1.1 CONCEPTO TÉCNICO No. CT:	**CT-6538**
1.2 ÁREA:	Técnica y de Gestión
1.3 COORDINACIÓN:	Investigación y Desarrollo
1.4 REFERENCIA CRUZADA RADICADO FOPAE:	2012ER12052
1.5 RESPUESTA OFICIAL No.	RO-58007

2.1 SOLICITANTE:	CURADURÍA URBANA No. 5
2.2 PROYECTO:	Carrera 3 No 58 - 11/27
2.3 LOCALIDAD:	2. Chapinero
2.4 UPZ:	90. Pardo Rubio
2.5 BARRIO O SECTOR CATASTRAL:	Bosque Calderón
2.6 DIRECCIÓN:	Carrera 3 No 58 - 11/27
2.7 CHIP:	AAA0090JWPP y AAA0090JWRU
2.8 MANZANA CATASTRAL:	31
2.9 PREDIO CATASTRAL:	20 y 21
2.10 ÁREA (Ha):	0.0496 (*)
2.11 FECHA DE VISITA: **FECHA DE EMISIÓN:**	Julio 24 de 2012 Julio 30 de 2012

Fotografía No. 1. Predio en donde se desarrollará el proyecto, ubicado en la Carrera 3 No. 58 - 11/27 de la Localidad de Chapinero - barrio Bosque Calderón.

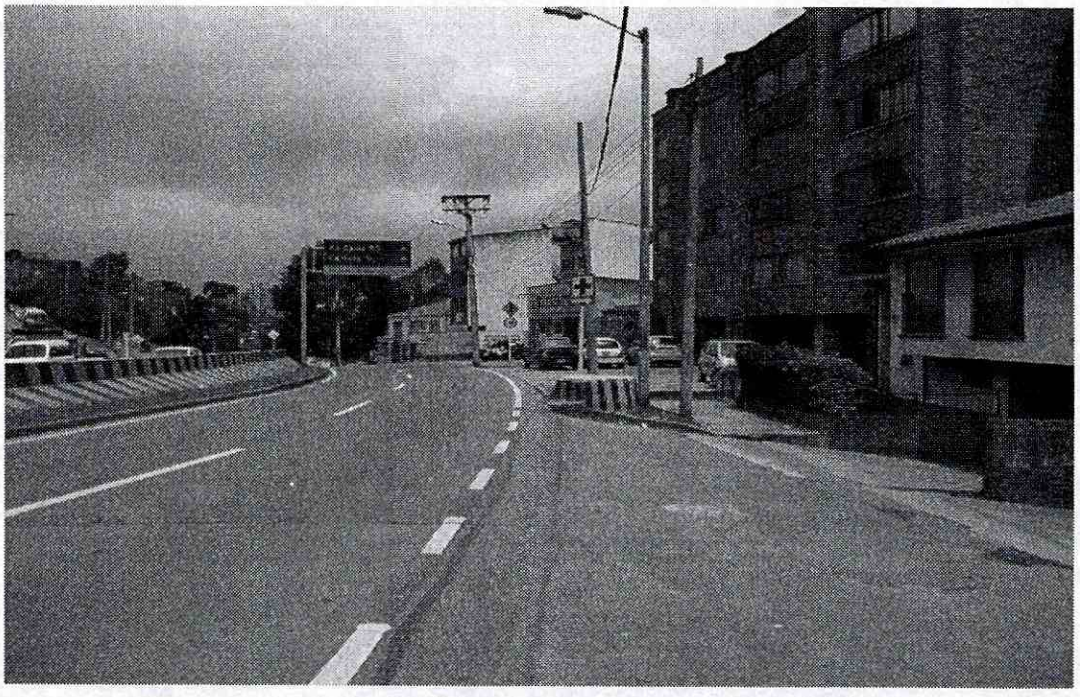
En el momento de la visita técnica al sector de la Carrera 3 No. 58 - 11-27, en el sector catastral Bosque Calderón, de la Localidad de Chapinero, se encontraron dos (2) edificaciones de dos (2) y tres (3) pisos, presumiblemente con un sistema estructural tipo pórtico, teniendo en cuenta que la descripción corresponde a una inspección visual que involucró sólo la parte externa de las edificaciones. Según dicha inspección, se pudo establecer que no hay evidencias de afectación por procesos de remoción en masa, ni de carácter local al interior del predio, ni de carácter general en las zonas aledañas al mismo, que son en general zonas de pendiente baja a media.

Dadas las características del predio de la Carrera 3 No. 58 - 11-27 se recomienda que se adelante en los estudios geotécnicos pertinentes, además de una adecuada caracterización física y mecánica de los materiales, la formulación de medidas y recomendaciones apropiadas que permitan garantizar en todo momento taludes de excavación estables y obras de contención seguras y confiables, ofreciendo no solo condiciones de estabilidad para el proyecto sino también para las edificaciones e infraestructuras aledañas.
